*Mémoire en réponse à
l'avis MRAe*

EOLE DE LA VAURE
42 rue de Champagne
51 240 Vitry-La-Ville

La MRAe a émis un avis (MRAe 2022APGE108) sur le projet de parc éolien Vaure prévu sur les communes de Fère-Champenoise, Connantre, Corroy et Euvy dans la communauté de commune du Sud Marnais.

Figure 1 : Carte de l'aire d'influence paysagère du bien UNESCO

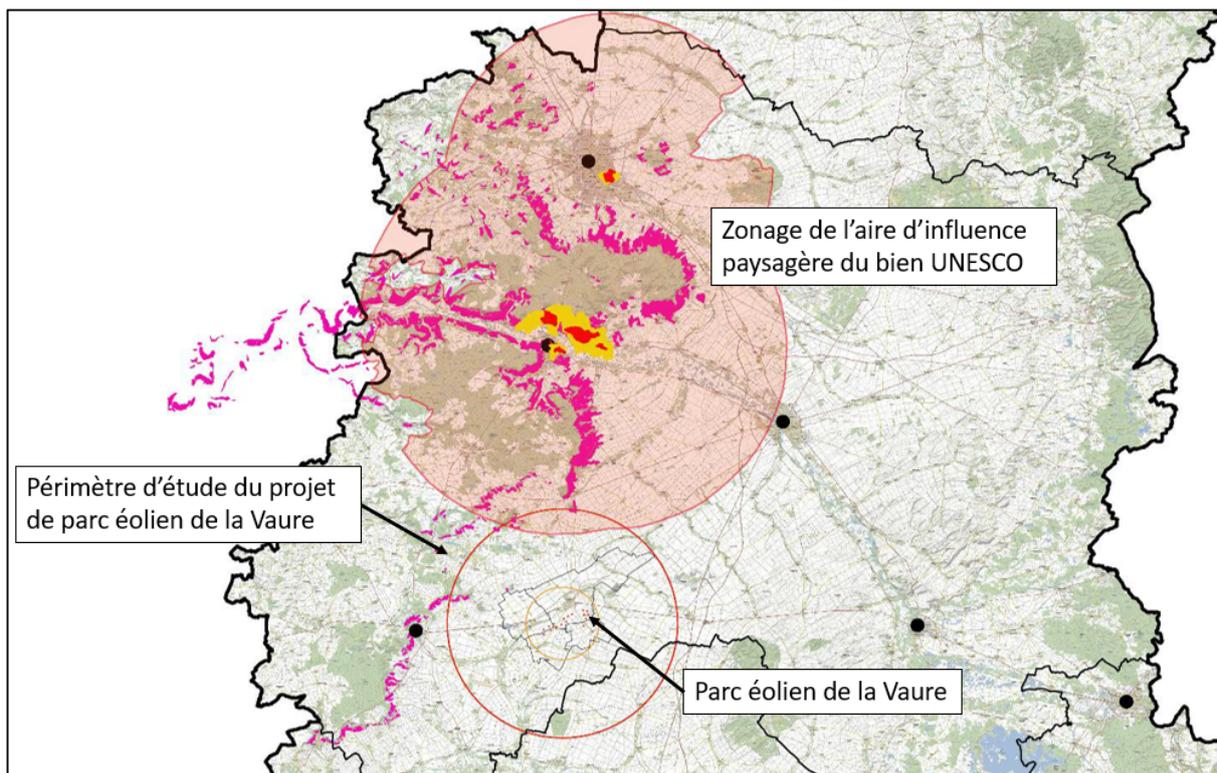
L'Ae recommande au pétitionnaire, de rechercher les solutions de substitution raisonnables permettant de s'éloigner du Bien UNESCO des Coteaux, Maisons et Caves de Champagne.

L'aire de production du vignoble champenois (AOC Champagne) regroupe 32 350 ha de vignes, qui sont répartis sur 319 communes et 5 départements, en région de Champagne-Ardenne (région Grand Est, depuis 2016).

Il est important de rappeler qu'au sein de cette aire de production, la labélisation au titre du **"Bien UNESCO"** concerne **3 sites témoins, sous l'appellation "Coteaux, Maisons et Caves de Champagne"** :

- les coteaux viticoles historiques et les caves entre Hautvillers et Mareuil-sur-Aÿ ;
- la colline Saint-Nicaise à Reims et les caves anciennes ;
- l'avenue de Champagne à Épernay et le Fort Chabrol.

L'Aire d'Influence Paysagère du Bien UNESCO "Coteaux, Maisons et Caves de Champagne" est un outil d'aide à la préservation de la valeur universelle des biens UNESCO vis-à-vis de l'éolien.

L'AIP définit des périmètres d'exclusion et de vigilance vis-à-vis des Biens UNESCO.

Comme illustré page 47 de l'Analyse Paysagère et Patrimoniale du dossier de demande, les 2 sites inscrits au Patrimoine Mondiale de l'UNESCO de Reims et d'Épernay sont situés à **plus de 25 km du projet éolien de la Vaure**. La limite de l'Aire de Préservation (zone de vigilance) est située à environ 8km du projet éolien.

Figure 2 : 2 nouveaux postes sources prévus dans le cadre de la révision du S3RENR et leurs tracés

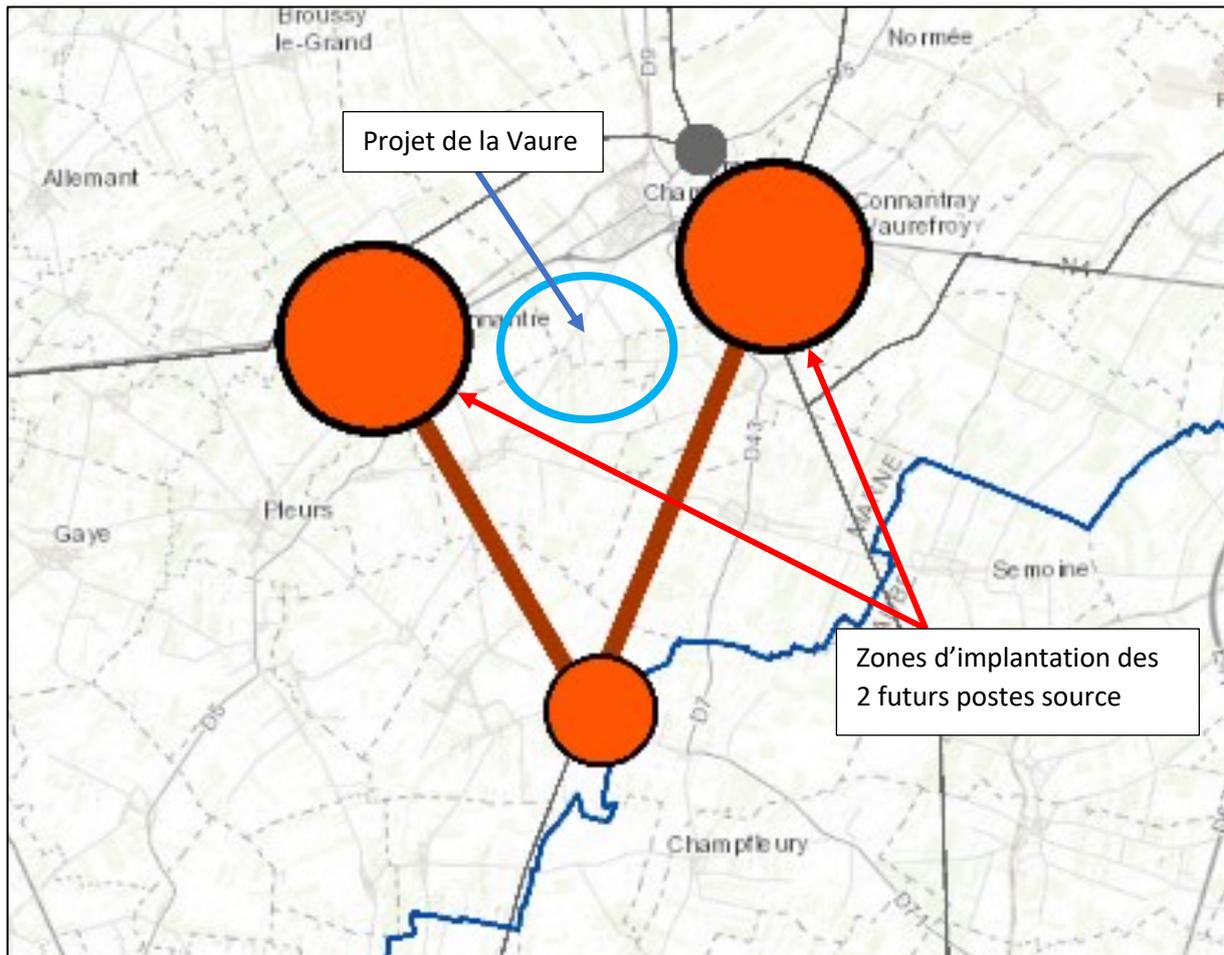
L'Ae rappelle au pétitionnaire que le périmètre d'étude s'entend pour l'ensemble des opérations d'un projet et par conséquent, que l'étude d'impact de son projet se doit d'apprécier également les impacts du raccordement à un poste source.

Le raccordement électrique d'un parc éolien au réseau public d'électricité est réalisé sous maîtrise d'ouvrage du gestionnaire du réseau de distribution (a priori ENEDIS) et sera à la charge financière du porteur de projet. Le tracé définitif est soumis à l'accord de ce même gestionnaire du réseau de distribution et n'est pas encore arrêté. En effet, cette décision ne peut intervenir qu'une fois les autorisations administratives obtenues.

Ne pouvant pas faire la demande de raccordement et par conséquent, ne pouvant pas connaître son tracé, il est strictement impossible d'apprécier les impacts du futur raccordement.

Pour la complète information du public, il est constaté qu'étant donné la saturation du poste source de Faux-Fresnay, il est envisagé de raccorder le parc de la Vaure à l'un des 2 futurs postes source prévus dans le cadre de la révision du schéma S3RENR Grand Est (schéma régional de raccordement des énergies renouvelables), comme l'indique l'extrait ci-dessous

Etant donné la proximité de ces futurs postes sources prévus par le S3RENR en cours de révision, il est prévisible que la longueur du raccordement en câbles HTA soit assez court (5 kilomètres maximum d'après la carte ci-dessous), ce qui limitera fortement l'impact sur l'environnement de l'enfouissement des câbles.
